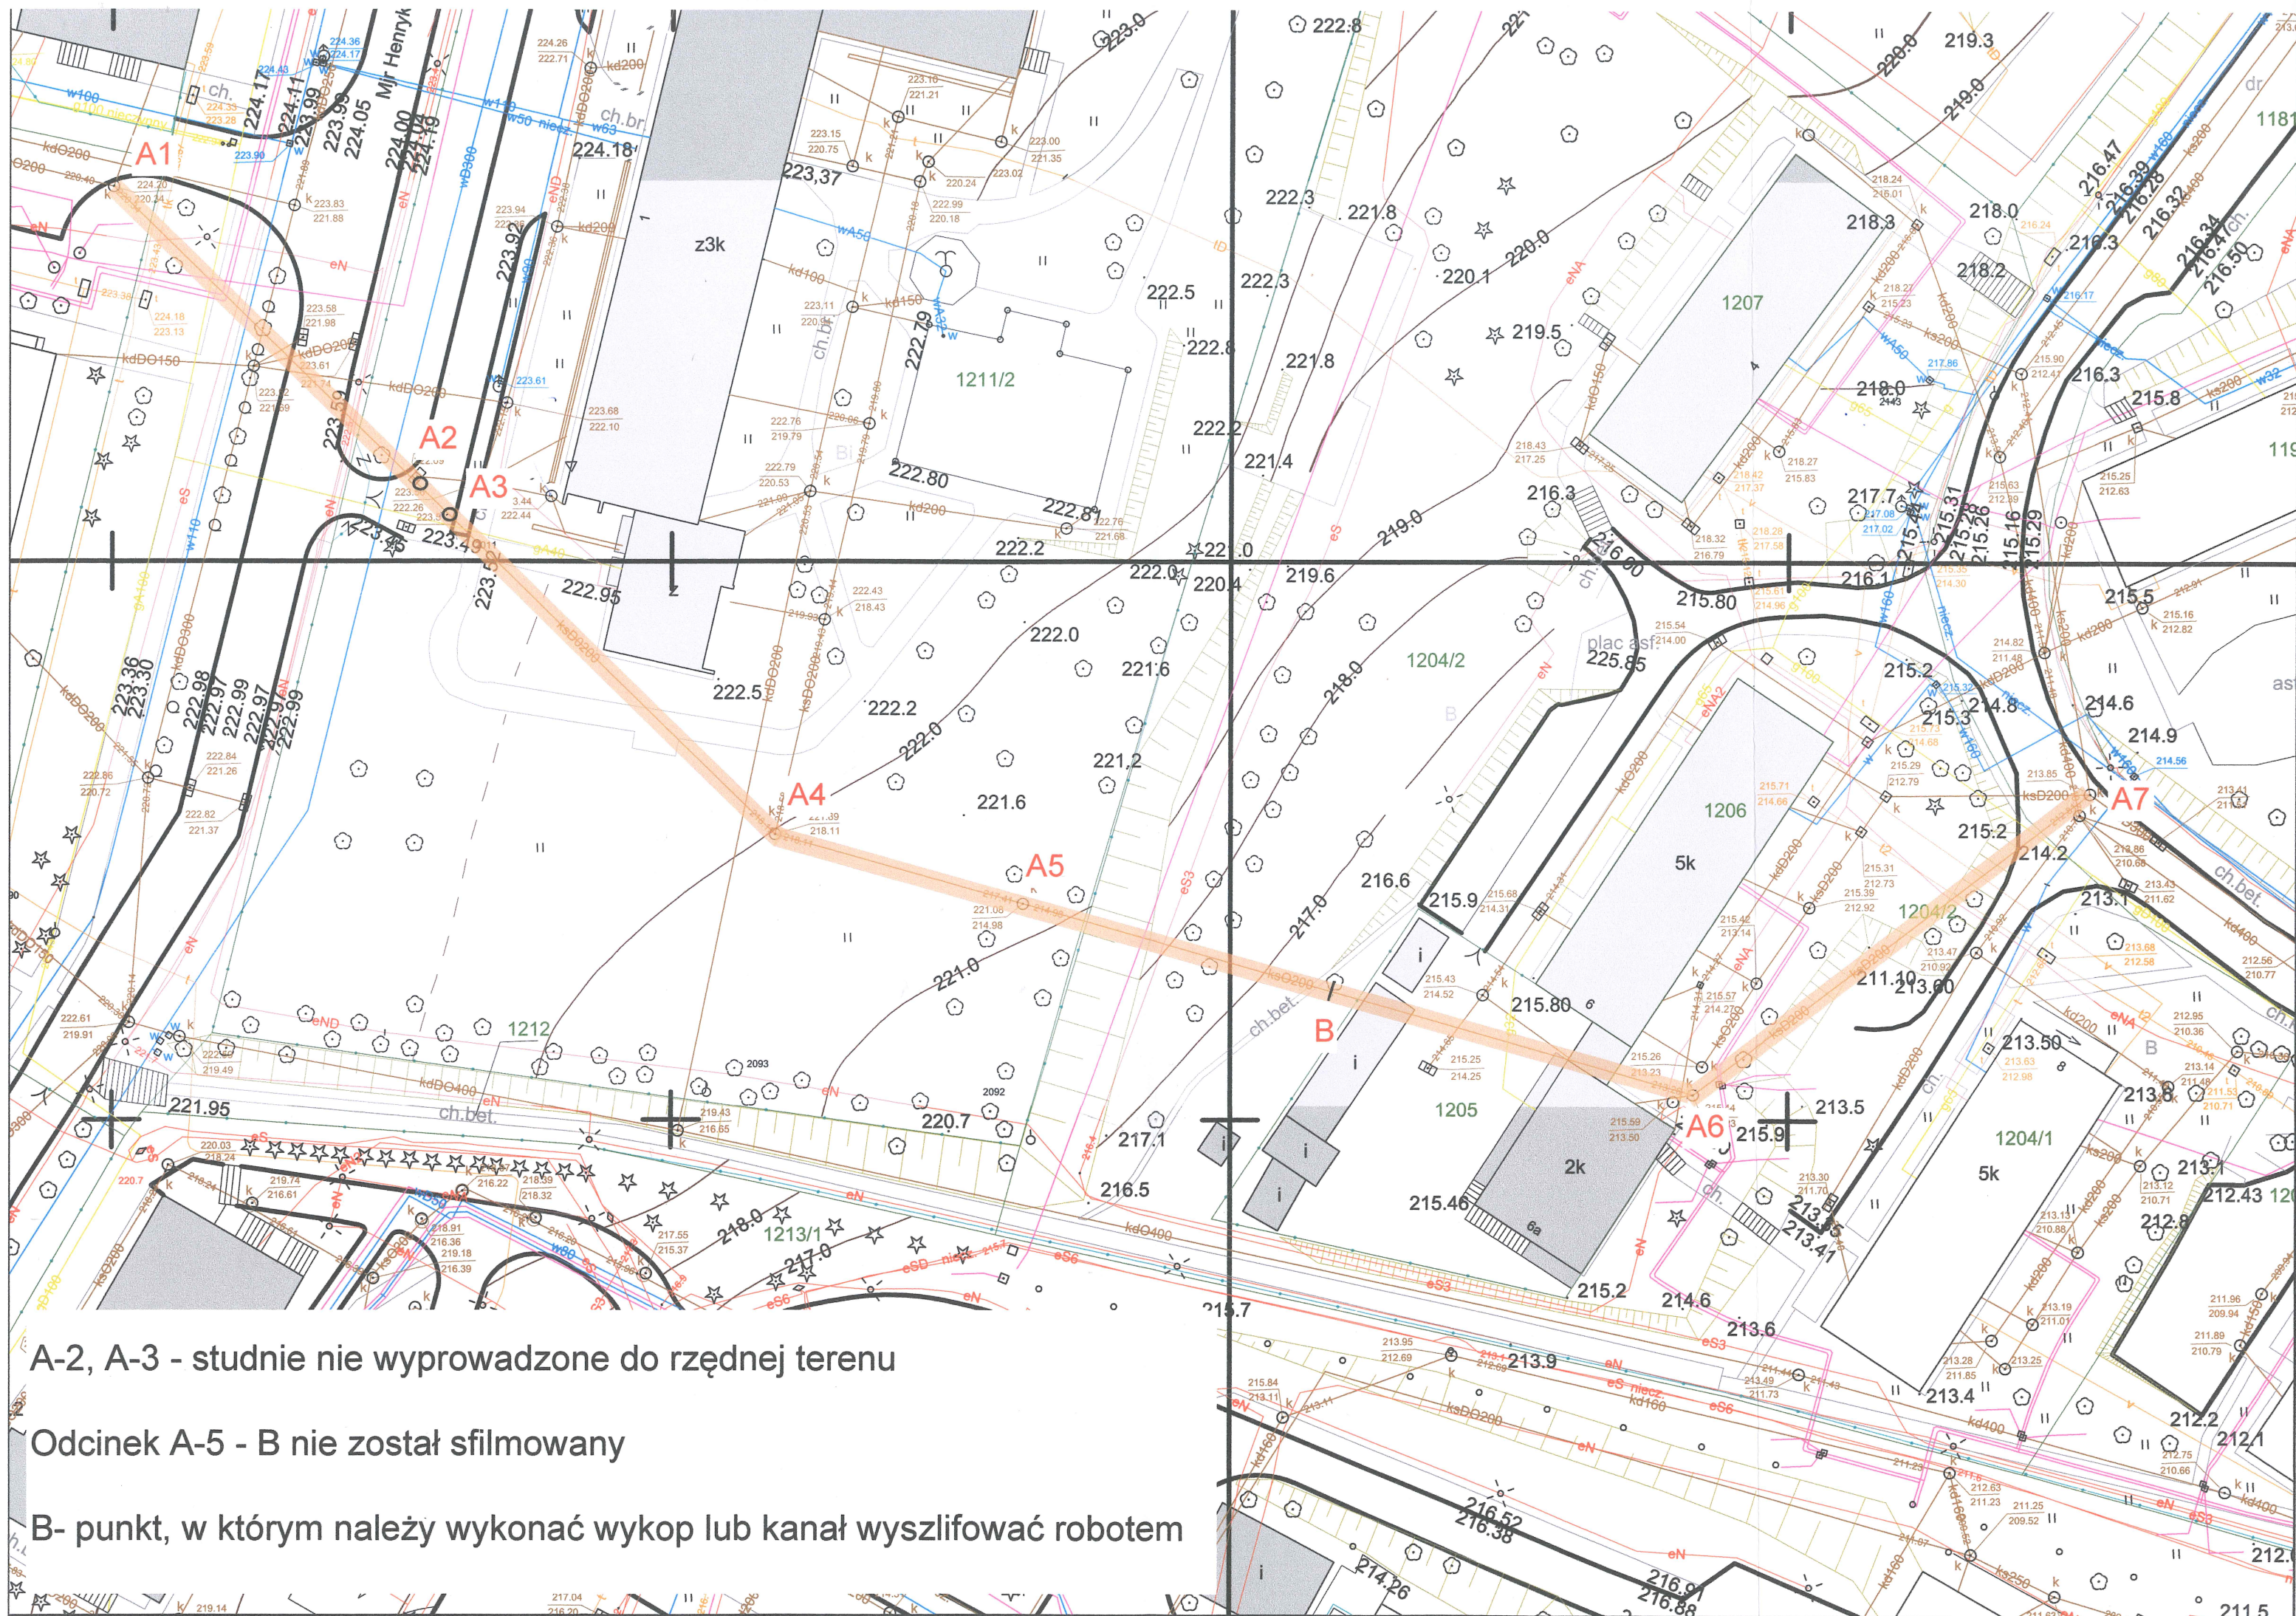
A-2, A-3 - studnie nie wyprowadzone do rzędnej terenu

Odcinek A-5 - B nie został sfilmowany

B- punkt, w którym należy wykonać wykop lub kanał wyszlifować robotem
